Onderwerp: Nota zienswijzen en ambtelijke wijzigingen Visie Waterhart Zwartsluis 1.docx

Zienswijzennota ontwerp “Visie Waterhart Zwartsluis”

Ambtelijke wijzigingen Visie Waterhart Zwartsluis

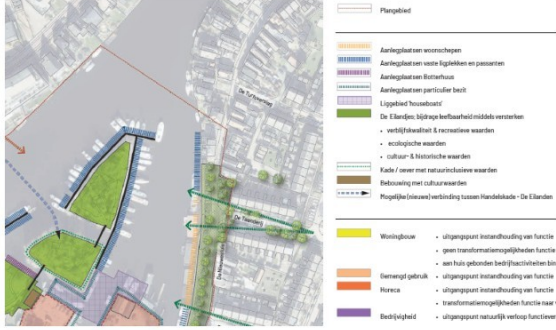
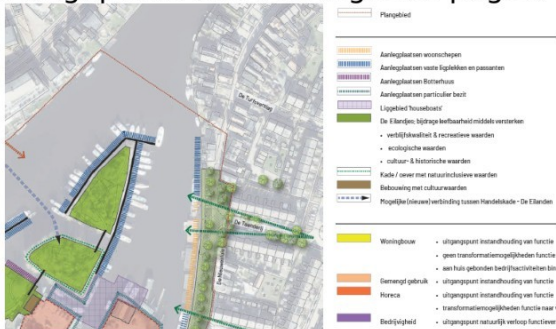
1.18 Ten aanzien van deelgebied V is op pagina 20 bevestigd dat er in de bestaande situatie uitsluitend een woonfunctie aanwezig is. Er is geen transformatie voorzien. Wel valt op dat onder randvoorwaarden staat: “er is sprake van een levendige plint bij zowel bestaande als eventuele nieuwe bebouwing” en verderop: “Bouwvolumes hebben eenzijdige oriëntatie (daar waar het bouwvolume aansluit op	We streven naar een levendige plint die uitnodigt tot ontmoeting en verbinding. In plaats van uitsluitend garagedeuren op de begane grond, willen we graag actieve functies zoals woonkamers, keukens en open gevels. Zo ontstaat een aantrekkelijke en dynamische straatwand die bijdraagt aan de leefbaarheid en sociale interactie in de buurt. De visie is op dit punt duidelijker geformuleerd.	Aangepaste tekst op pagina 15, 16, 19, 20 en 22: We streven naar een levendige plint die uitnodigt tot ontmoeting en verbinding. In plaats van uitsluitend garagedeuren op de begane grond willen we graag actieve functies zoals woonkamers, keukens en open gevels. Zo ontstaat een aantrekkelijke en dynamische straatwand die bijdraagt aan de leefbaarheid en sociale interactie in de buurt.

betreedbaar (semi) openbaar gebied)”. Onduidelijk is hoe sprake kan zijn van een levendige plint als alleen een woonfunctie wordt toegestaan en geen transformatie is voorzien. Daarnaast heeft de bestaande bebouwing slechts één gevel die is gericht naar betreedbaar openbaar gebied. Op de kaart van de bouwvlakken en parcellering van het gevelfront is dan ook maar één oriëntatierichting aangegeven. De tekst van de randvoorwaarden lijkt dan ook tegenstrijdig met de bestaande en beoogde feitelijke situatie.
